Rapport d'analyse environnementale

**Projet de construction du futur boulevard Monseigneur-Fortier
et de prolongement du boulevard Lionel-Groulx
par la Ville de Sherbrooke**

Dossier 3211-05-413

Le 15 juillet 2004

Figure 2 – Coupe illustrative à la hauteur de la croisée Beckett

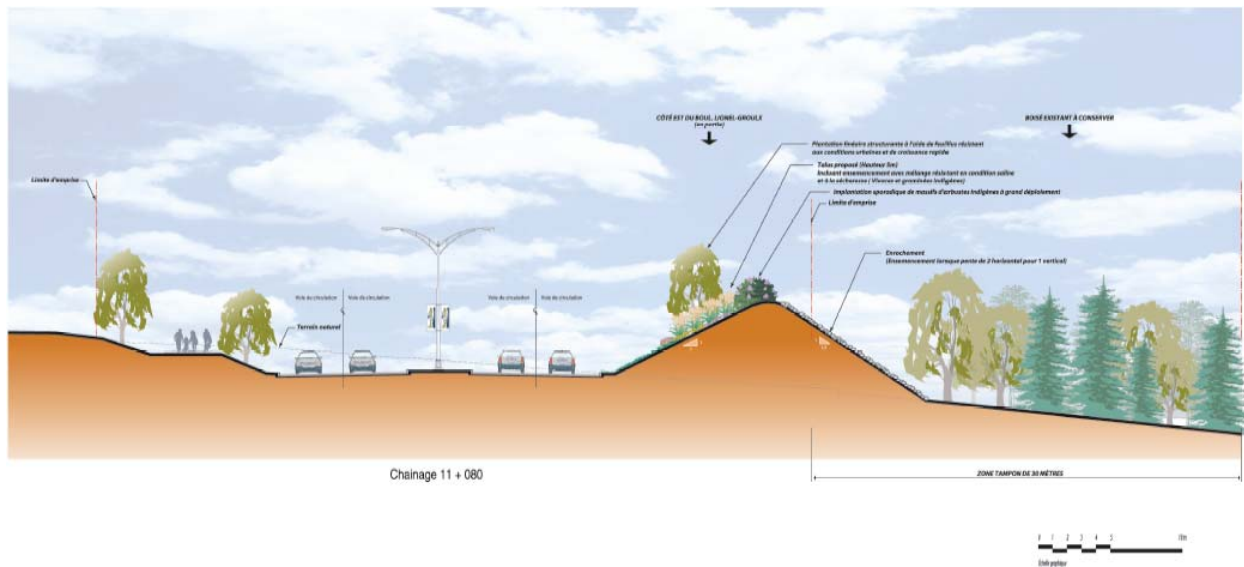
Une butte acoustique paysagée de 5 mètres de haut sera érigée sur une distance 840 mètres afin de réduire l'impact sur les résidences de la croisée Beckett. La hauteur de la butte prévue à l'origine était de 3,6 mètres et a été rehaussée à 5 mètres pour satisfaire les demandes des résidents du secteur. De plus, une zone tampon boisée de 30 mètres de large, qui sera de surcroît densifiée par des conifères là où cela s'avèrerait nécessaire, est prévue entre la butte et les résidences, autant pour minimiser les impacts acoustiques que visuels.

Par conséquent, l'ensemble des mesures d'atténuation permet d'obtenir un climat sonore sous le niveau de bruit actuel dans le secteur de la croisée Beckett. Ceci s'explique par le fait que le bruit de fond généré par l'autoroute est aussi atténué par la butte.

Figure 3 – Variantes

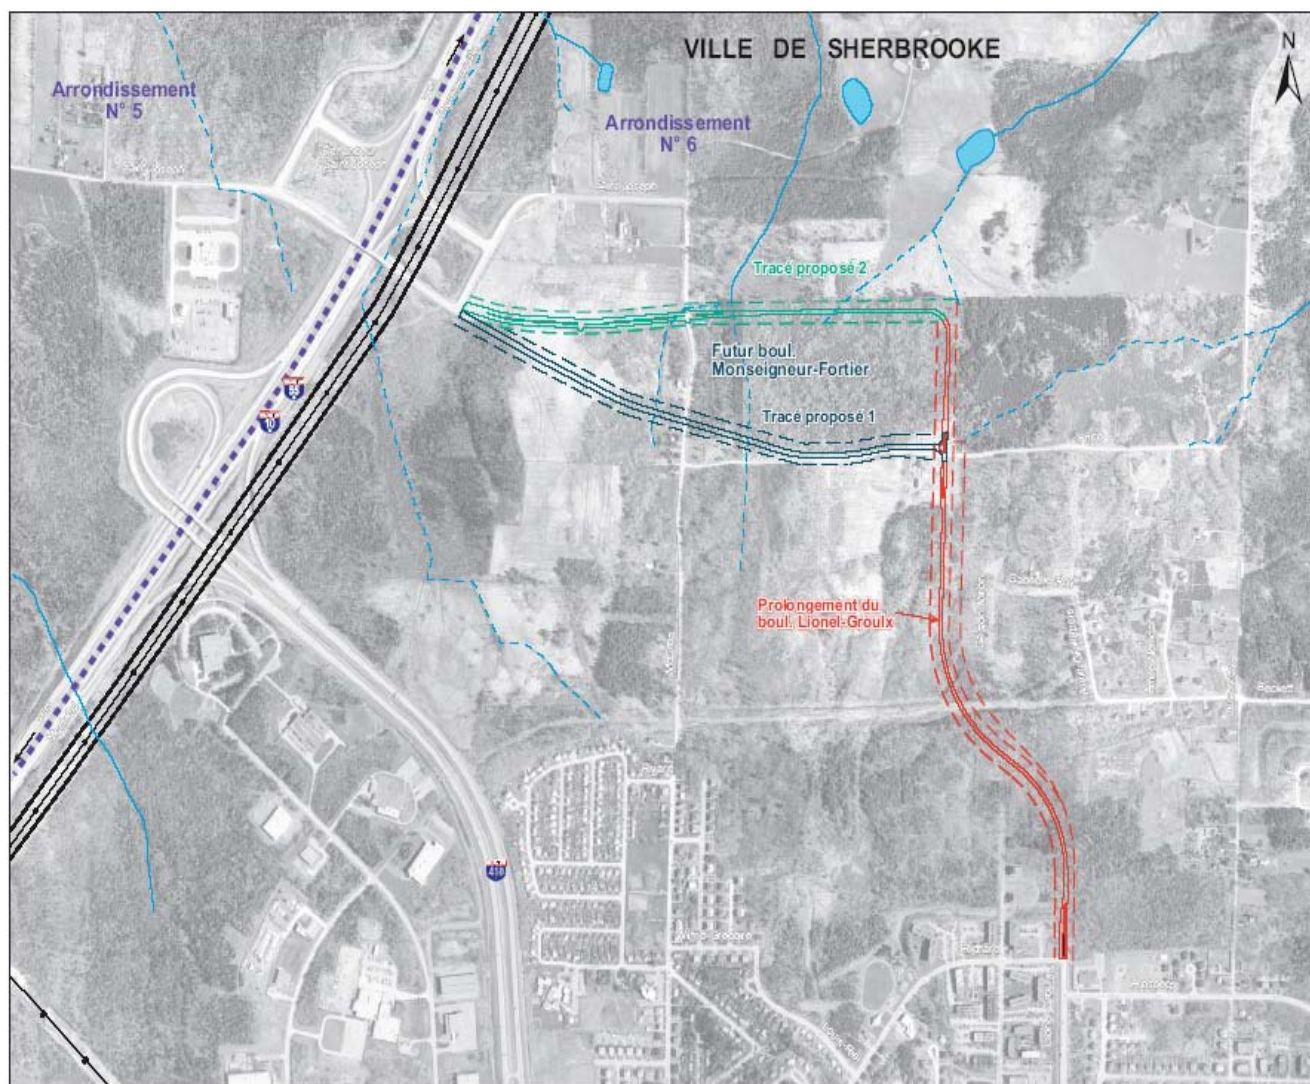
Dans ce cas, l'initiateur omet de donner les règles d'agrégation des résultats présentés. Or, il est nécessaire d'expliquer au lecteur les raisons du choix des critères et de la pondération de ceux-ci. Sans ces informations, le tableau synthétique n'offre qu'une vision incomplète du travail d'analyse comparative des variantes. Par ailleurs, une analyse de ce type devrait éviter la redondance et la corrélation des critères. Dans le cas présent, les sous-critères liées au milieu rural et au paysage sont interdépendants et s'appuient pratiquement sur les mêmes données (la superficie de milieu visuel fermé est équivalente à la superficie de milieu boisé non perturbé).

Une différence marquée entre les tracés 1 et 2 s'observe toutefois en ce qui concerne les aspects du milieu naturel. L'espace à déboiser requis par la variante 2 est près de 2,5 fois supérieur à celui de la variante 1. En plus, le tracé 1 occupe plus de 500 mètres de terrain en coupe totale ou partielle (type de terrain possédant peu de valeur au plan écologique) comparativement à zéro pour le tracé 2. Les terrains en friche agricole sont à peu près équivalents pour chacun des deux

tracés. Du point de vue de l'impact sur le milieu naturel, le tracé 1 serait plus avantageux puisque les impacts sur les habitats forestiers et le déboisement seraient moindres.

L'équipe d'analyse admet que le tracé 2 répond mieux aux considérations valorisées par l'initiateur de projet, soit la réduction des impacts sonores et visuels pour les résidents du secteur et la réduction du morcellement de lot, malgré que les impacts sur le milieu naturel soient plus importants.
